UMWELTBEZOGENE STELLUNGNAHMEN

Vorhaben: Bebauungsplan "24/4 Rainstraße Ost"
Ort: Bad Friedrichshall-Kochendorf

Bad Friedrichshall-Kochendorf, Bebauungsplan im beschleunigten Verfahren nach § 13a BauGB "24/4 Rainstraße Ost"

**Bebauungsplan der Innenentwicklung "24/4 Rainstraße Ost",
Stadt Bad Friedrichshall, Stadtteil Kochendorf, Lkr. Heilbronn
(TK 25: 6721 Bad Friedrichshall)**

Mittelalterlicher und frühneuzeitlicher Ortsbereich Kochendorf (Archäologische Verdachtsfläche/ Prüffall Nr. 5M)

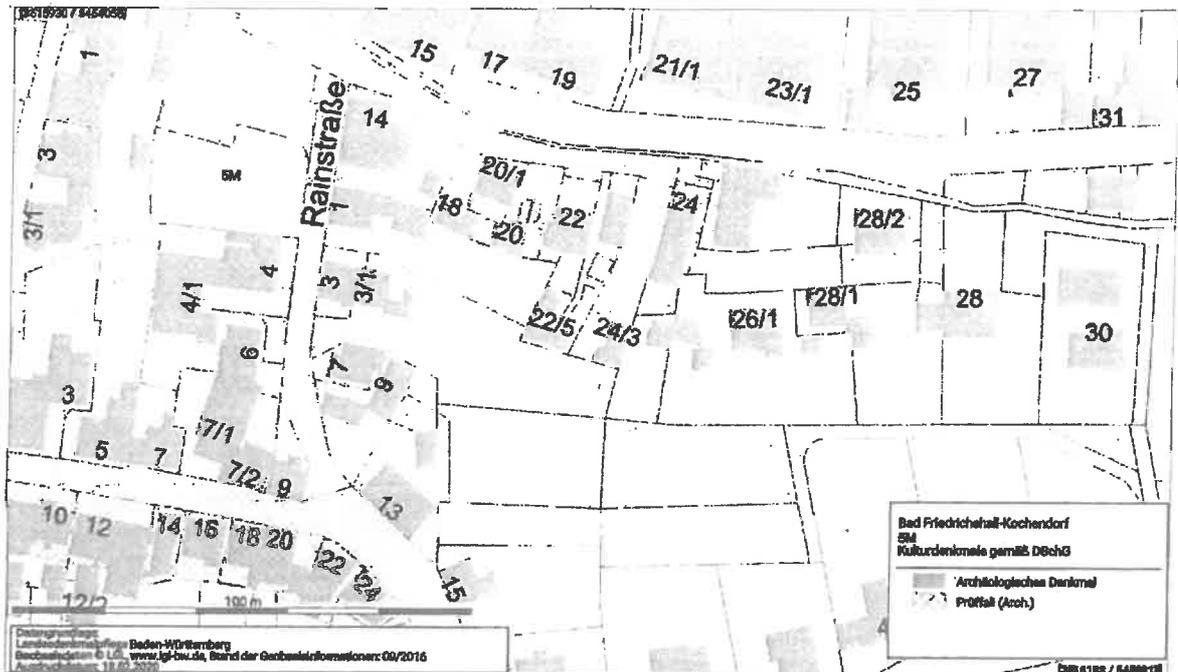
Vielen Dank für die Beteiligung des Landesamts für Denkmalpflege im Regierungspräsidium Stuttgart an dem Bebauungsplanverfahren „24/4 Rainstraße Ost“ im Stadtteil Kochendorf. Teilweise liegt der Geltungsraum innerhalb historischer Siedlungsflächen in denen archäologische Belange berührt sind:

Sollte an den Planungen in der vorliegenden Form festgehalten werden ist daher nachdrücklich anzuregen, in Textteil und Begründung/ Umweltbericht die konkret ge-

- Geplante Abbruchmaßnahmen und Bodeneingriffe innerhalb ausgewiesener Archäologischer Verdachtsflächen/ Prüffälle bedürfen aufgrund der zu erwartenden archäologischen Quellen heimatgeschichtlicher Bedeutung zur Wirtschaftsgeschichte, der älteren Siedlungsentwicklung und der materiellen Sachkultur Kochendorfs, grundsätzlich der frühzeitigen Beteiligung des Landesamts für Denkmalpflege/Referat 84.2 im Regierungspräsidium Stuttgart, vertreten durch 
Im Einzelfall kann eine abschließende Stellungnahme allerdings erst anhand ergänzender Materialien (Bauakten zum ehemaligen und rezenten Gebäudebestand, ggf. bereits vorhandene Bohrprotokolle) erfolgen, aus denen neben relevanten Daten zum Planvorhaben die vorhandenen Störungsflächen und archäologischen Fehlstellen (z.B. Kelleranlagen, Kanal- und Leitungstrassen) ersichtlich werden bzw. fachlich zu beurteilen sind.

- Zum Schutz vor unbeobachteter Zerstörung bedürfen Bodeneingriffe gemäß §§ 8 und 15 DSchG der denkmalschutzrechtlichen Genehmigung. Vorsorglich wird auf mögliche Kostentragungspflichten von Investoren und Bauherren für notwendige archäologische/ bauarchäologische Sondierungsmaßnahmen/ Voruntersuchungen und eventuell erforderliche Rettungsgrabungen, bzw. baubegleitende Befundaufnahmen hingewiesen.

Schattenwurf aus Osten und Süden

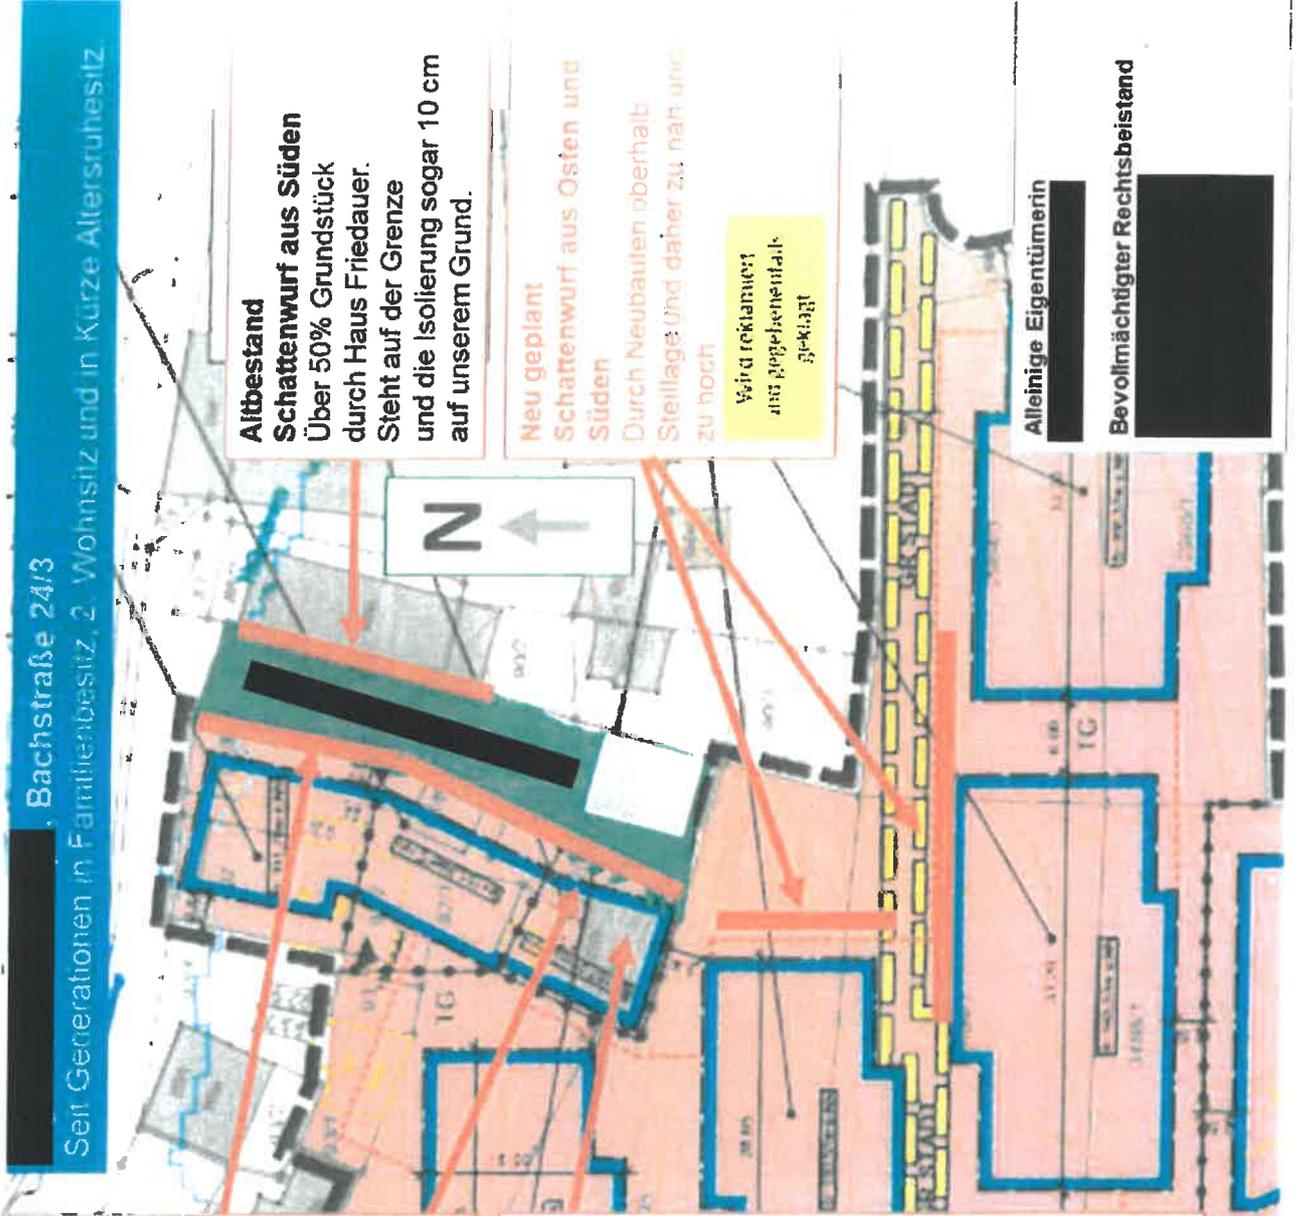
Über 50% Grundstück durch Haus Friedauer. Steht auf der Grenze und die Isolierung sogar 10 cm auf unserem Grund.

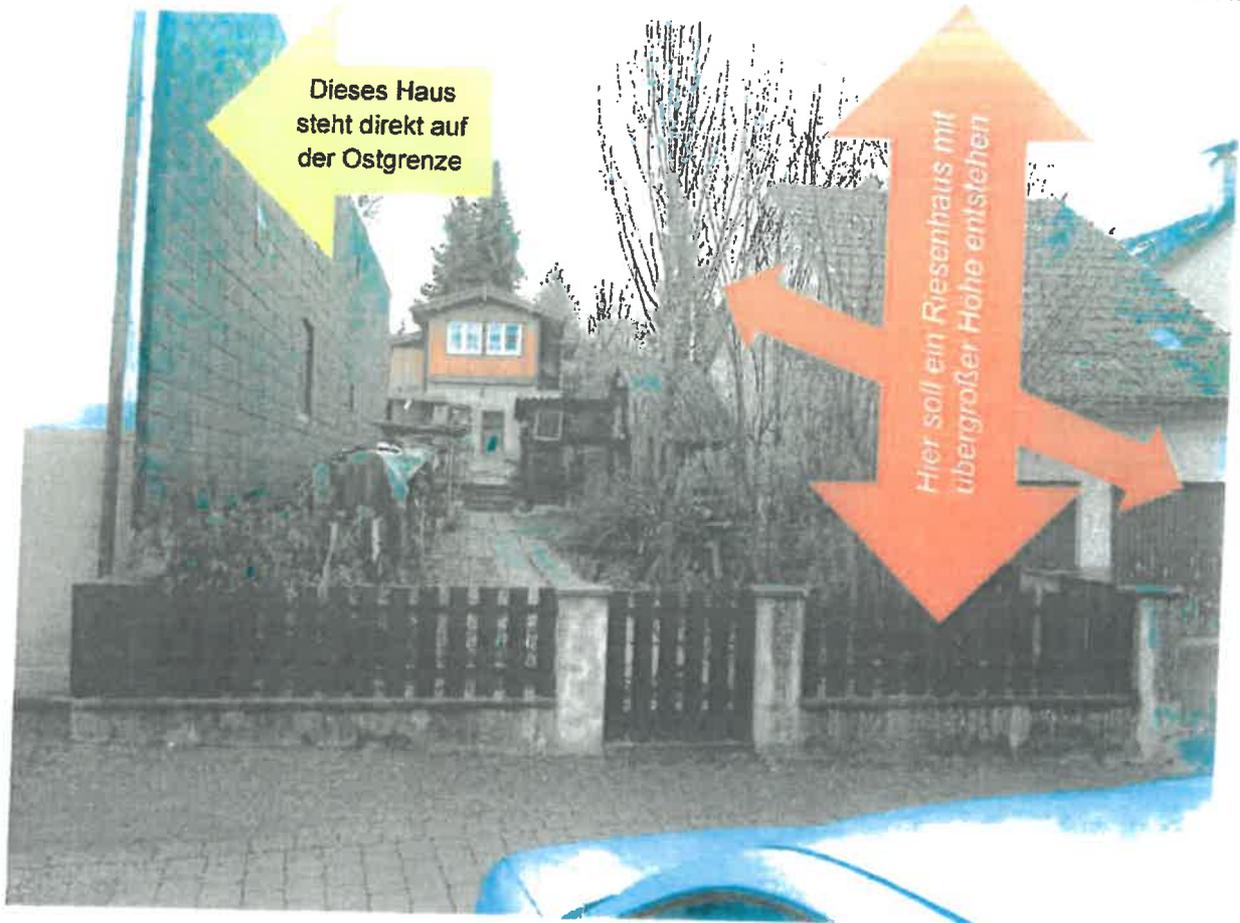
Durch Neubauten oberhalb Stelllage und daher zu nah und zu hoch

Wird reklamiert und gegebenenfalls geklagt

Nordhang

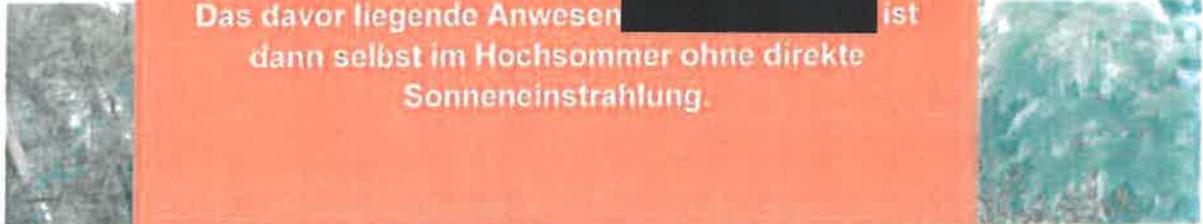
Hier sollen Riesenhäuser stehen.
